# ATmega328Pマイコンボード (Ver. 1.1)

ATmega328Pマイコンボード

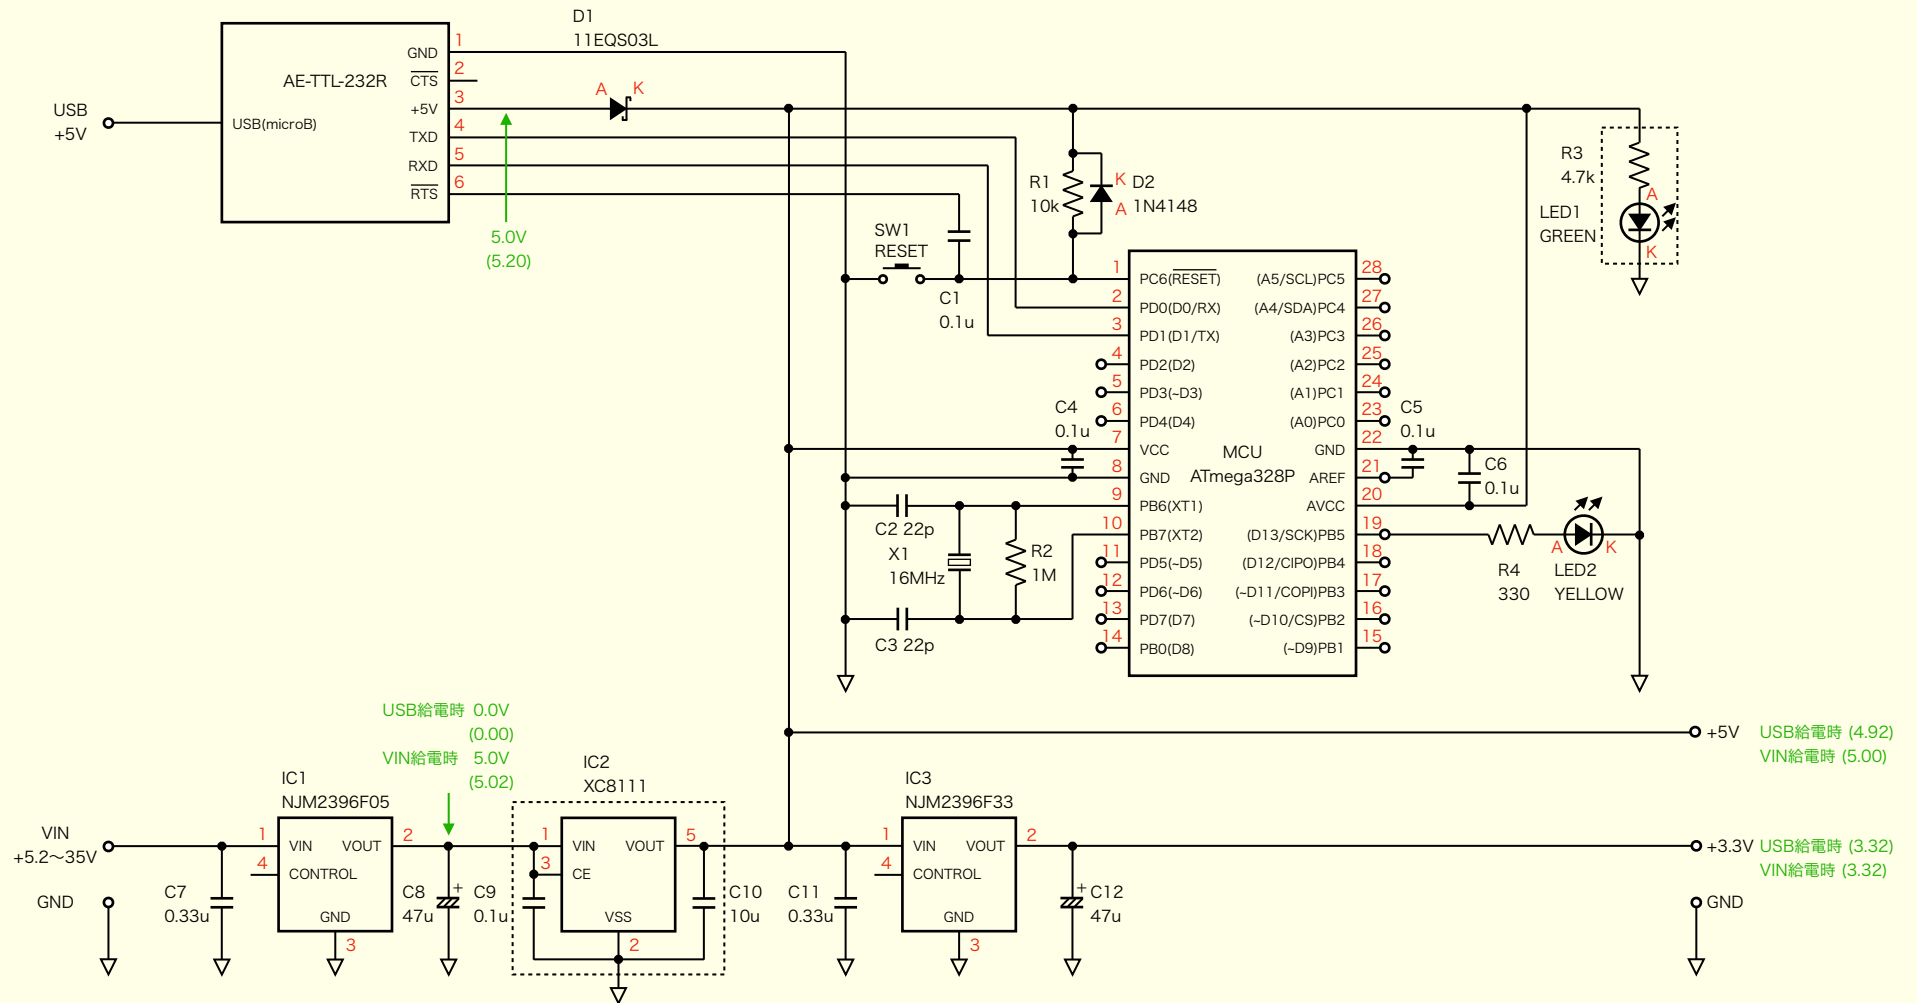
(初代から1.1への変更点) D3 11EQS03L→IC2 XC8111, C9の追加, C10の追加, LED2 RED→YELLOW, R4 2.2k→330
